Merknad til nabovarsel for byggeplaner på eiendom gårdsnr.: 328, bruksnr.: 47, festnr.: 0, seksjonsnr.: 0.

Viser til nabovarsel for oppføring av nytt lagerbygg og forberedende tomtearbeider ved Gnr.328 og Bnr.47.

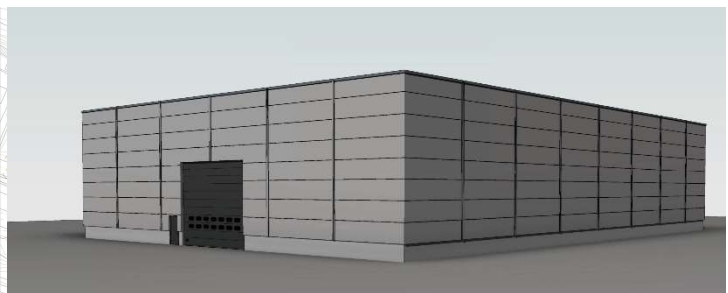
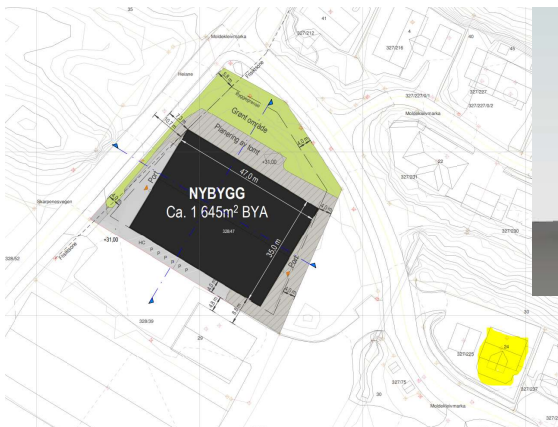
Kollen med tilhørende furutrær ansees å være svært viktig for å skjerme et stort bygningsvolum fra omkringliggende boliger og omgivelser. Vi henviser til Fylkeskommunen sine tidligere merknad til endringer i planen «*at endra bygningsvolum må vurderast i høve til korleis endringa vil påverke landskap og bygningsmiljø. Ein må vere observant på bustadene ikring, landskapet og lokal byggjeskikk.*»

Det er ønskelig fra vår side å bevare grøntområdet, som vil fungere som et «skille» mellom boligområdet og industriområdet. Det presiseres også at det i liten grad er grøntareal rundt dagens lagerhaller, og at det blir viktig å verne om det som nå er igjen av trær mot boligfeltet. Bildene over er tatt av kollen fra to ulike vinkler. Vi ønsker at kollen blir bevart slik den foreligger og at trærne ikke blir fjernet. Som bildene viser er både kollen og trærne svært viktig for å dempe ny bygningsmasse.
